WYJAŚNIENIA TREŚCI

Dot. postępowania o udzielenie zamówienia publicznego na wykonanie robót dotyczących budowy windy osobowej w Środowiskowym Domu Samopomocy w Rudniku nad Sanem

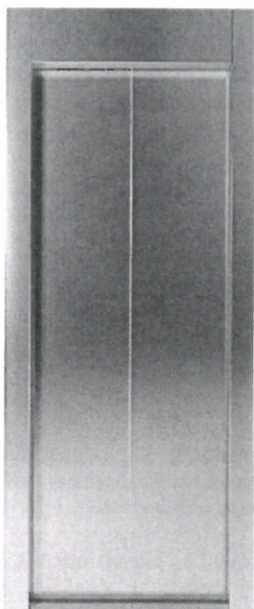
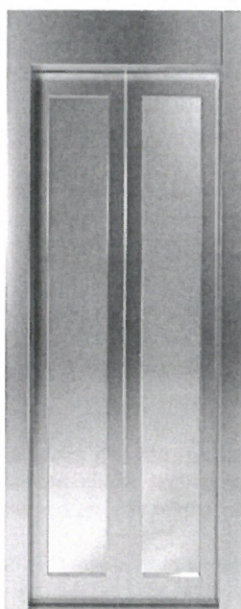
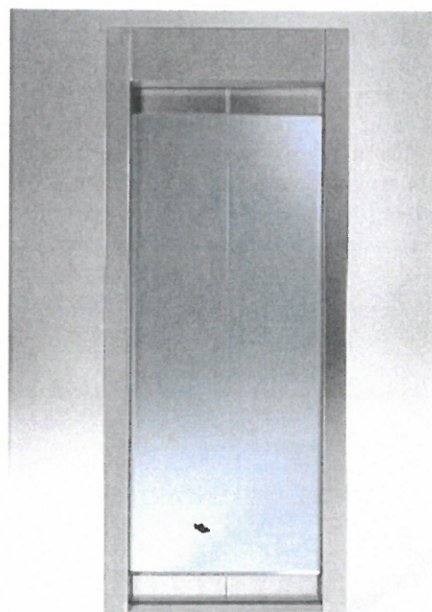
Proszę o potwierdzenie standardu drzwi w kabinie i na przystankach. Czy mają one być przeszklone (tj. szkło umieszczone będzie w ramach ze stali nierdzewnej) czy mają być wykonane ze szkła lub czy mają być pełne wykonane ze stali nierdzewnej? Wszystkie rozwiązania pokazano na zdjęciach w załączniku do zapytania.

Należy zastosować drzwi pełne ze stali nierdzewnej.
